Ausbreitung von Schall

im Umfeld der Bergehalde Freiesleben-Schacht

-Ergänzung-

Berichts-Nr.: 1 – 19 – 05 – 374 – 1

Abbildung 1: Rasterlärmkarte Tag (06.00 – 22.00 Uhr) - Vorbelastung

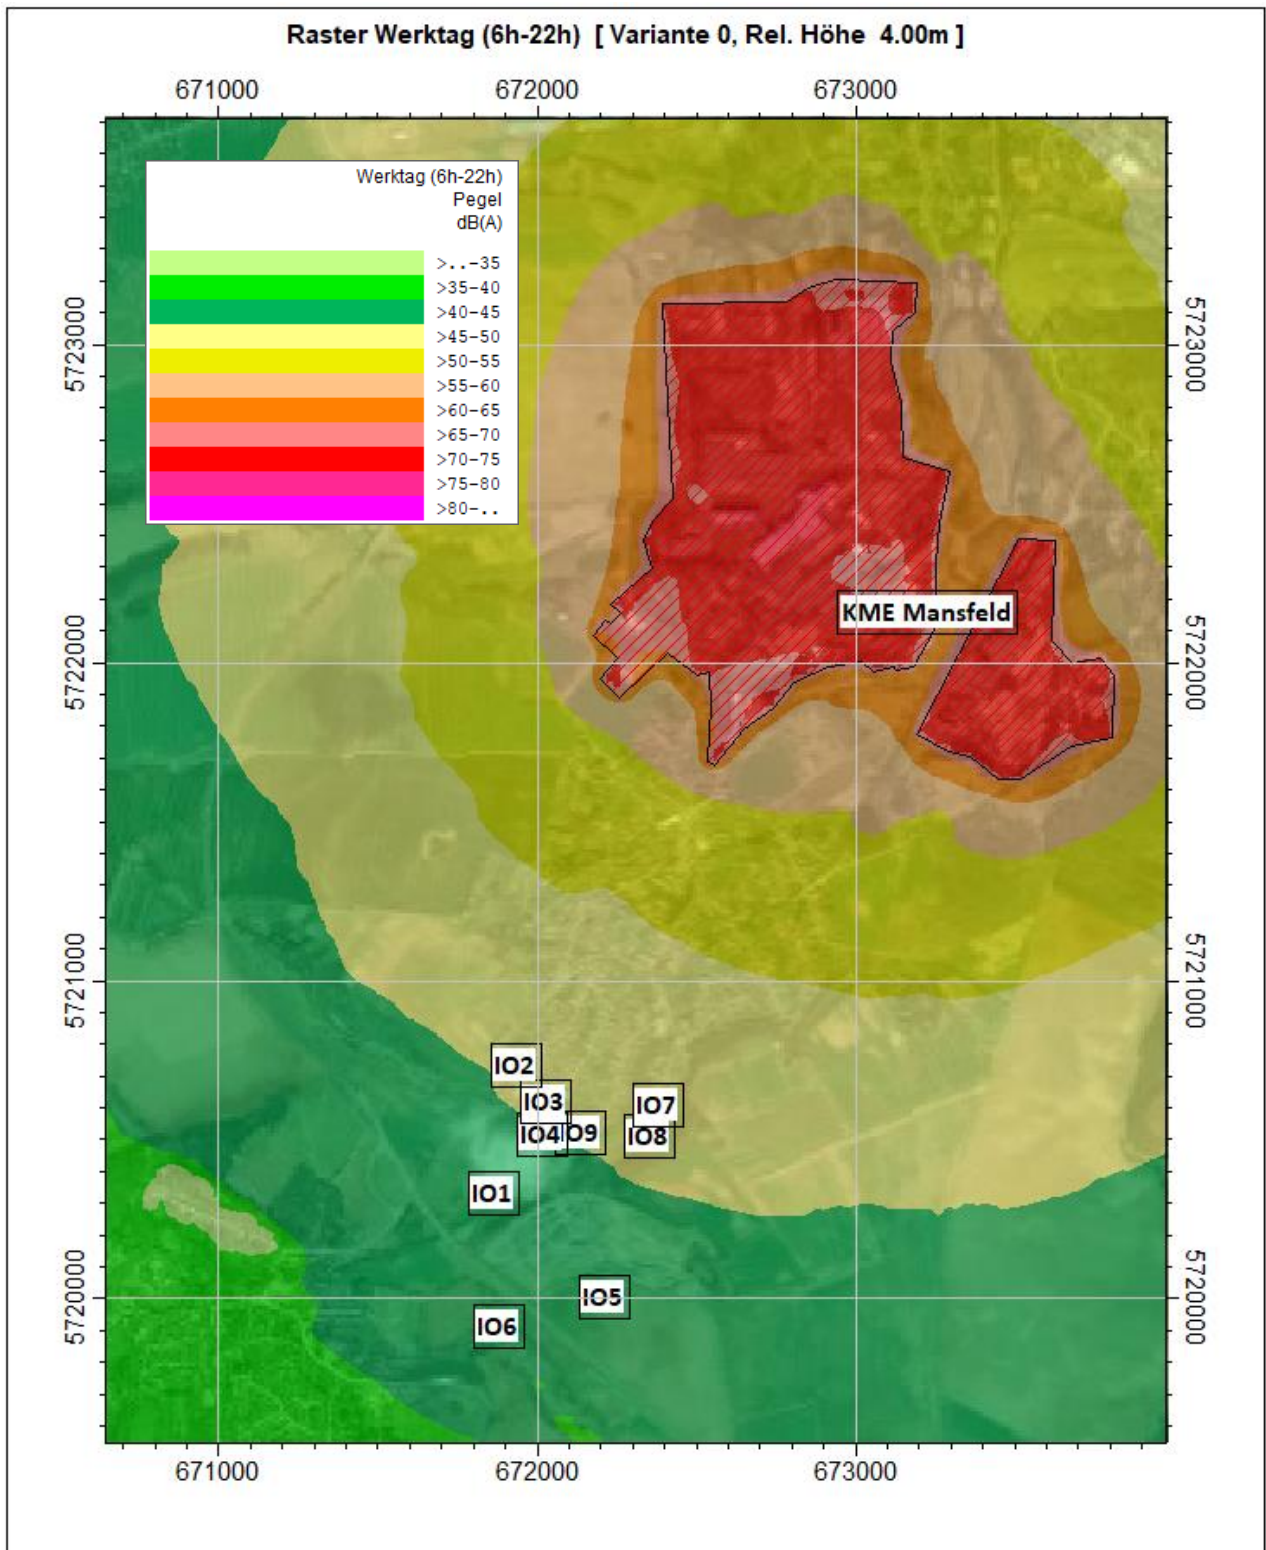
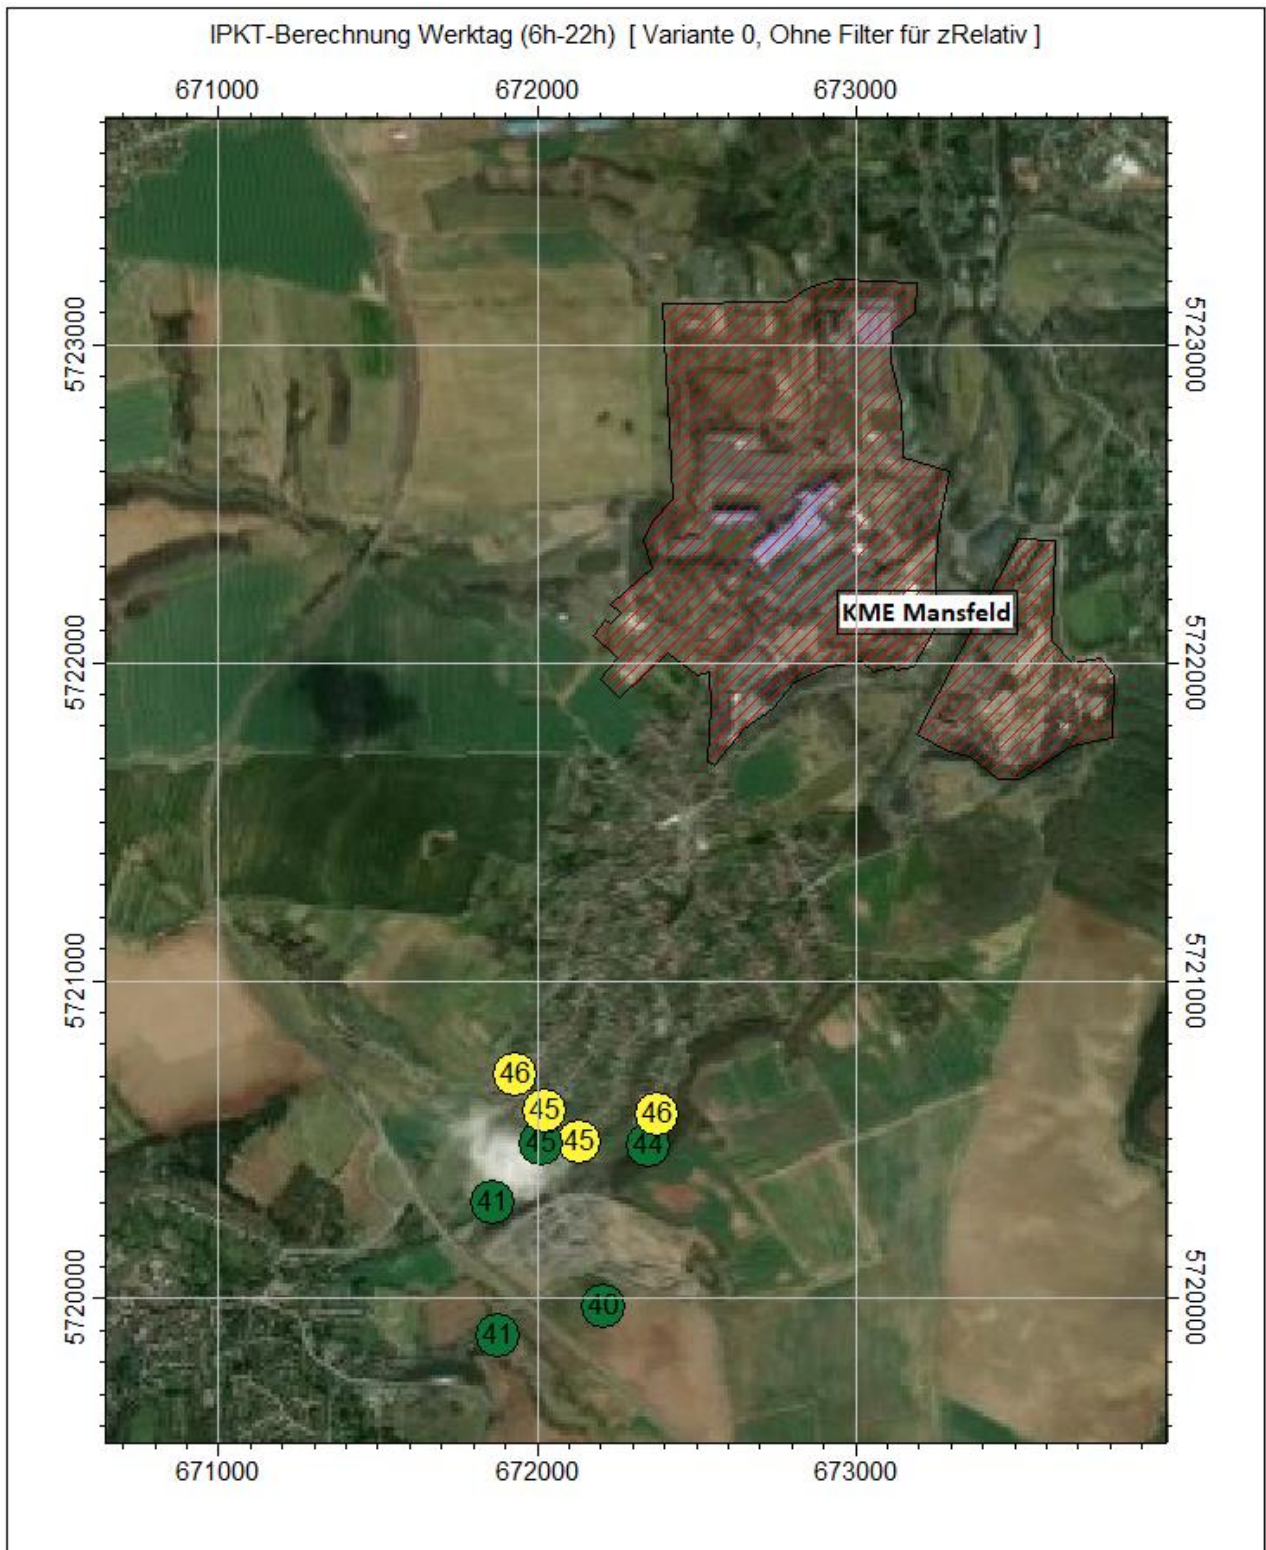
1) Nichteinbeziehung von Vorbelastungen

Um diese Aussage zu untermauern, wurde das PC-Modell um die Gewerbeflächen (KME Mansfeld) nördlich der Halde Freiesleben-Schacht ergänzt. Die DIN 18005-1 (2002) nennt für Industrieflächen einen flächenbezogenen Schallleistungspegel von $L_w'' = 65 \text{ dB(A)}$ tags und nachts. Entsprechend wurden im PC-Modell zwei Flächen mit $L_w'' = 65 \text{ dB(A)}$ modelliert. Die folgende Rasterlärmkarte zeigt die zu erwartenden Immissionspegel an den maßgeblichen Immissionsorten.

Es kann festgestellt werden, dass eine Berücksichtigung der Vorbelastung zu keiner Immissionsrichtwertüberschreitung an den jeweiligen, maßgeblichen Immissionsorten führt.
